Mission régionale d'autorité environnementale

**Avis délibéré de la mission régionale d'autorité
environnementale sur la mise en compatibilité, dans le
cadre d'une déclaration de projet concernant l'ouverture à
l'urbanisation d'une zone d'activités économiques sur le
secteur des Ayes, du plan local d'urbanisme (PLU) de la
commune de Saint-Michel-Les-Portes (38)**

Avis n° 2025-ARA-AUPP-1805-N10592

Avis délibéré le 24 mars 2026

Figure 4: Document graphique en vigueur (source : dossier)

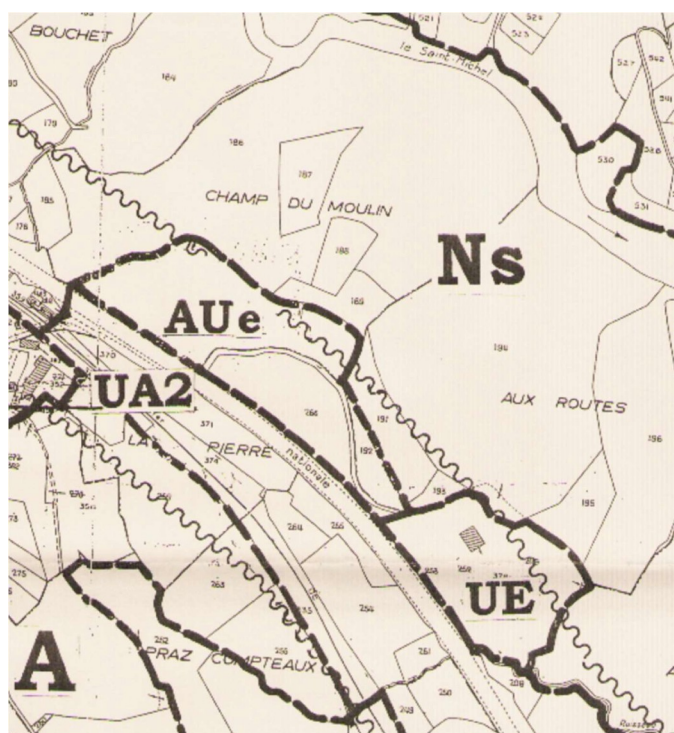
Le règlement graphique n'est pas modifié alors que le secteur de projet retenu ne correspond pas au secteur AUe inscrit au PLU (cf. figure 5), ce qui n'est pas cohérent ;

- **de justifier l'absence d'évolution du règlement graphique au regard des différences entre le périmètre de projet présenté et le périmètre de la zone AUe**
- **de préciser, pour la bonne information du public, les autorisations nécessaires à la réalisation du projet.**

Figure 6: Schéma intégré à l'OAP (source : dossier)

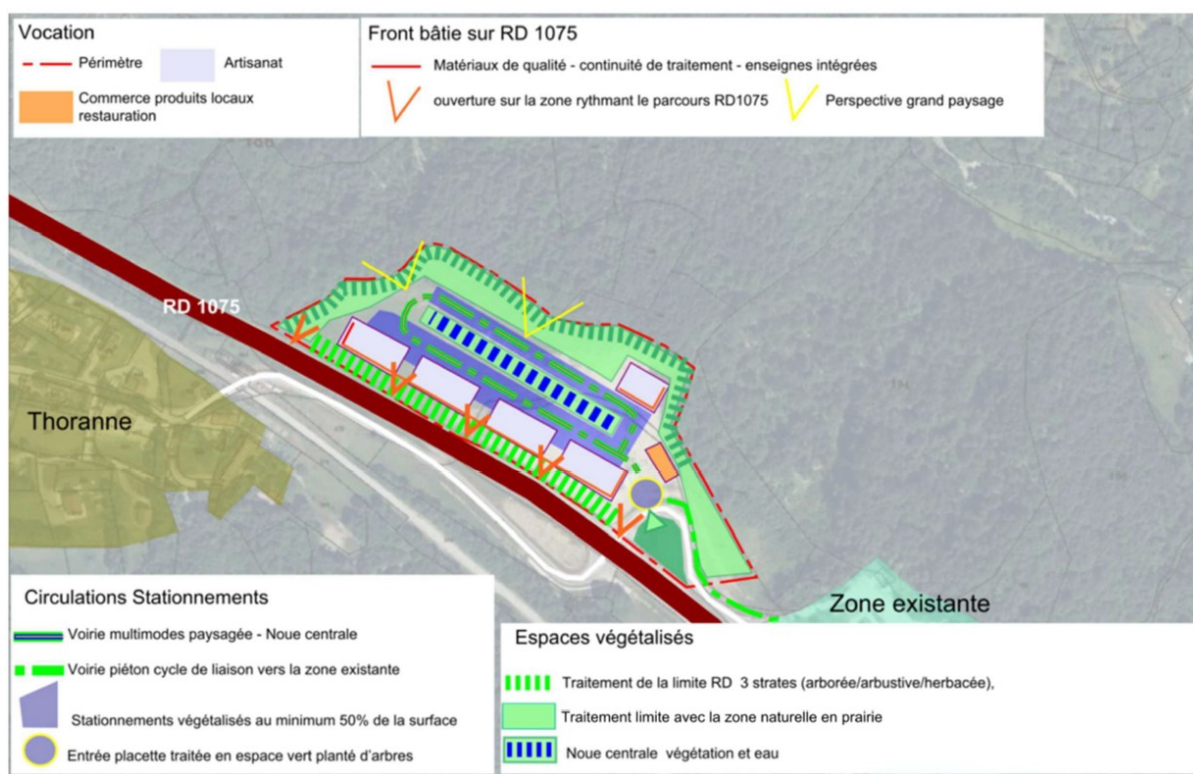
- de modifier l'OAP concernant la zone AUE afin d'intégrer ce projet et d'anticiper le devenir de la zone d'activités ; d'après les documents fournis par la commune, une OAP « E – Zone Aue » figure déjà au PLU ; elle est composée d'une page posant des orientations très générales et d'un schéma global. La qualité des documents fournis est médiocre. Dans le cadre de la mise en compatibilité du PLU, l'OAP est ré-écrite, elle intègre des orientations plus précises (fonctions à accueillir, programme de la zone économique, circulation et déplacement, implantation, aspect architectural, stationnement, palette végétale, gestion des eaux pluviales, conception urbaine et paysagère) ainsi que des schémas.

Figure 7: Habitats naturels du site d'étude (source : dossier)

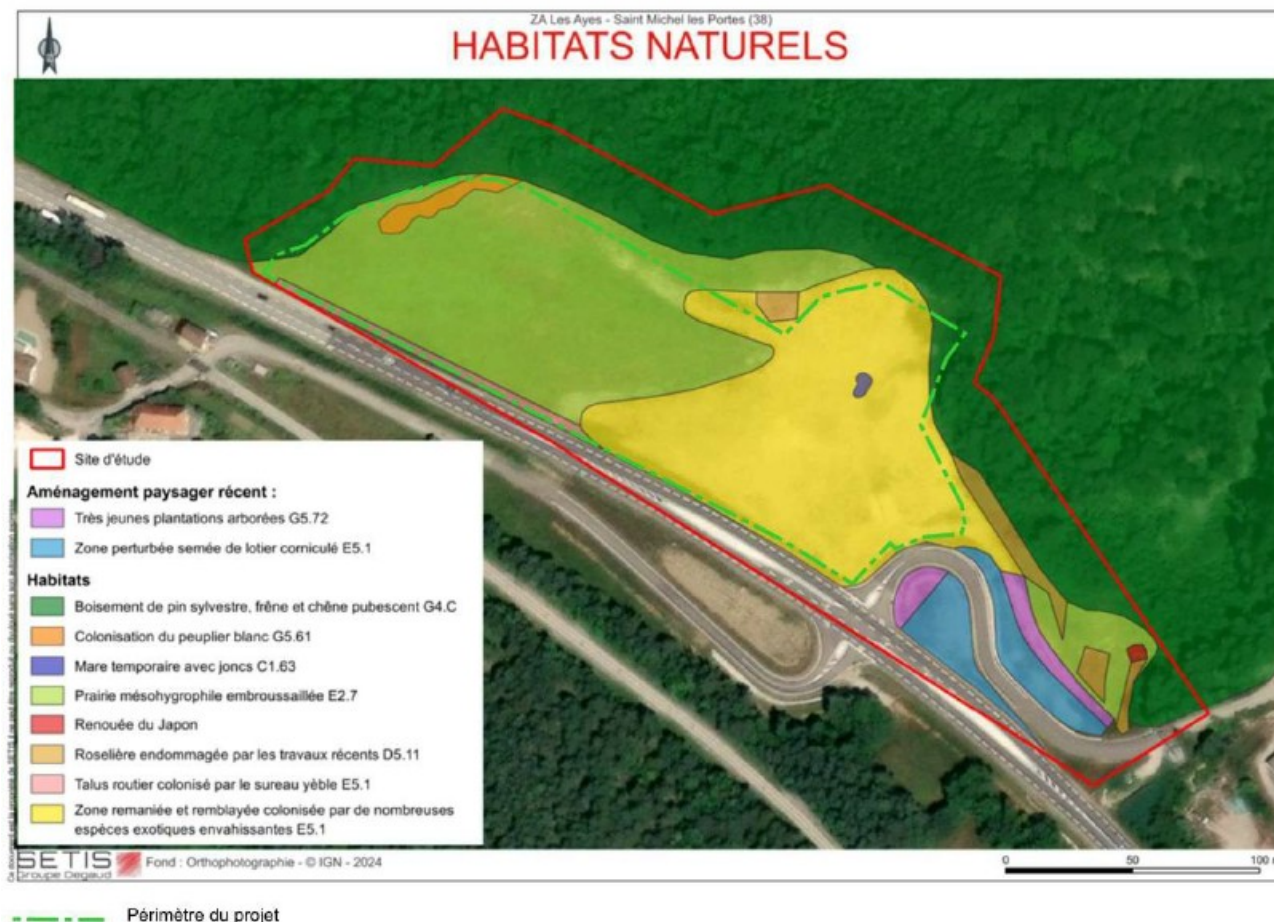
L'évaluation environnementale conclut que les inventaires relèvent un intérêt assez faible pour la faune et pour la flore (hormis pour la présence de l'Inule de Suisse) et que les inventaires zone humide disponibles montrent qu'aucune zone humide n'est présente sur le site. Pourtant, au vu des informations disponibles, les inventaires, fondés sur une journée d'observation au mois de juillet, ne peuvent être considérés comme suffisamment représentatifs. En effet, la pression d'inventaires est insuffisante pour permettre une appréciation exhaustive des enjeux liés à la biodiversité, eût égard à la sensibilité écologique du site et à la présence potentielle d'espèces protégées. Or, en l'absence d'un état initial consolidé, l'Autorité environnementale ne peut pas se prononcer sur la qualité de l'analyse des incidences et la valeur des mesures d'évitement, de réduction et de compensation (ERC) proposées, comme elle ne peut juger de la pertinence des dispositions retenues dans le PLU sur la question des milieux naturels et de la biodiversité. L'état initial de l'environnement et en particulier de la biodiversité qui a dû être réalisé avant la réalisation de la ZA des Ayes 1 et avant le réaménagement de la RD1075 pour améliorer les accès à la ZA des Ayes⁴ sera utilement pris comme référence pour établir le niveau des enjeux du secteur en termes de faune, flore, habitats et zones humides. Sont également à considérer, les résultats des suivis de la mise en œuvre et de l'efficacité des mesures prises dans le cadre de ces projets.

S'agissant du principal enjeu, lié à la présence de deux stations d'Inule de Suisse intégralement détruites dans le cadre du projet, le dossier annonce une mesure de compensation, consistant en la création d'un habitat favorable à l'espèce dans le périmètre extérieur à la zone de projet, avec transplantation des pieds ainsi que la mise en place d'une gestion adaptée. L'auteur de l'étude rappelle « que les mesures de transfert constituent des opérations délicates, sans garantie de résultat ». La parcelle envisagée appartient au maître d'ouvrage, qui s'engage à mettre en place la mesure compensatoire décrite. La mise en compatibilité du PLU n'intègre pas dans ses objets une évolution du règlement graphique et écrit concernant les parcelles devant accueillir la mesure de compensation, de sorte que la mesure de compensation n'apparaît pas traduite concrètement dans le PLU, et que sa durabilité et son effectivité ne sont pas garanties. En outre, à ce stade, la mesure de compensation n'apparaît pas suffisamment précise : la zone de compensation envisagée n'a pas été analysée, il n'est pas non plus précisé si la mise en place de cette mesure nécessitera des opérations de défrichage, ni encore quel entretien sera fait sur la parcelle compensatoire. L'efficacité de la mesure, telle que présentée à ce stade, n'est pas assurée. Il n'est pas assuré que le secteur visé pour accueillir cette mesure compensatoire soit effectivement celui retenu.

S'agissant des zones humides, bien que l'évaluation environnementale ne relève pas un enjeu particulier à ce sujet, la présence de l'Inule de Suisse et la mention de celle de roselières laisse penser qu'une zone humide est probablement présente sur le site. Afin de lever cette présomption il est nécessaire de lister les autres plantes compagnes de la population d'Inule de Suisse présente et de réaliser également des sondages pédologiques afin de vérifier plus précisément le caractère humide de la zone et de la délimiter⁸. En fonction du résultat de ces analyses, la séquence ERC devra le cas échéant être complétée, ainsi que le PLU (règlement graphique, écrit et OAP).

- de compléter le rapport de présentation au moyen d'inventaires faune-flore plus représentatifs ;
- de détailler la mesure de compensation des incidences du projet sur l'Inule de Suisse (caractéristiques, état initial des terrains envisagés, incidences liées à la réalisation de la mesure sur ce terrain, viabilité des opérations de transplantation) et de préciser si une procédure de dérogation espèces protégées est envisagée ; le cas échéant, de conclure sur la réunion des conditions cumulatives requises pour obtenir une telle dérogation ;

- de compléter l'analyse s'agissant des zones humides sur le secteur de projet, et selon les résultats, de renforcer les mesures ERC à intégrer au projet au PLU ;
